NO : R-3968-2016

DEMANDE DU TRANSPORTEUR RELATIVE AU REMPLACEMENT DES DISJONCTEURS DE MODÈLE PK

COMMENTAIRES DE L'AQCIE ET DU CIFQ SUR LA DEMANDE DU TRANSPORTEUR

1.3 Courbes cumulatives des RAN et des disjoncteurs avec 25 ans d'âge

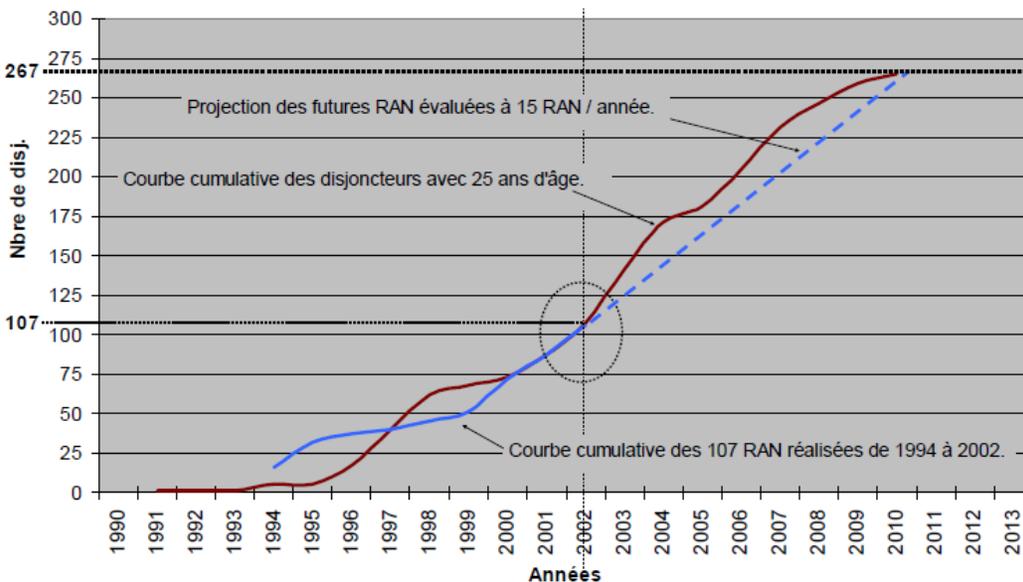
Constat : Rythme adéquat des RAN en considération du vieillissement du parc.

En conclusion de ce rapport de 2003, le Transporteur mentionnait :

« Même si la RAN des PK est une bonne solution, nous proposons le remplacement progressif d'une partie du parc des PK par des SF6. »

Étant donné que cette étude ne concernait que les disjoncteurs 735 kV, l'AQCIE et le CIFQ concluent que les disjoncteurs à d'autres niveaux de tension ne posaient pas de difficulté particulière.

Selon l'AQCIE et le CIFQ, la preuve déposée au dossier R-3968-2016 par le Transporteur ne présente pas adéquatement la situation actuelle du parc de disjoncteurs de type PK. En effet, si la conclusion de l'étude de 2003 a été appliquée, la plupart, sinon la totalité, des disjoncteurs 735 kV de type PK ont été remis à neuf. Les intéressés considèrent que toute l'information pertinente concernant ces disjoncteurs doit être disponible afin que la Régie puisse rendre une décision éclairée.

Pour cela, les intéressés recommandent à la Régie de requérir notamment du Transporteur qu'il complète la liste des disjoncteurs déjà fournie en ajoutant les informations suivantes :

- **Pour chacun des disjoncteurs qui n'ont pas été remis à neuf :**
 - la valeur de l'actif à sa mise en service;
 - la valeur de l'actif au 11 avril 2016;

-
- **Pour chacun des disjoncteurs qui ont été remis à neuf :**
 - o **la valeur de l'actif à sa mise en service initiale;**
 - o **la date de sa remise à neuf;**
 - o **la valeur de l'actif avant sa remise à neuf;**
 - o **le coût de la remise à neuf;**
 - o **la valeur de l'actif au 11 avril 2016.**
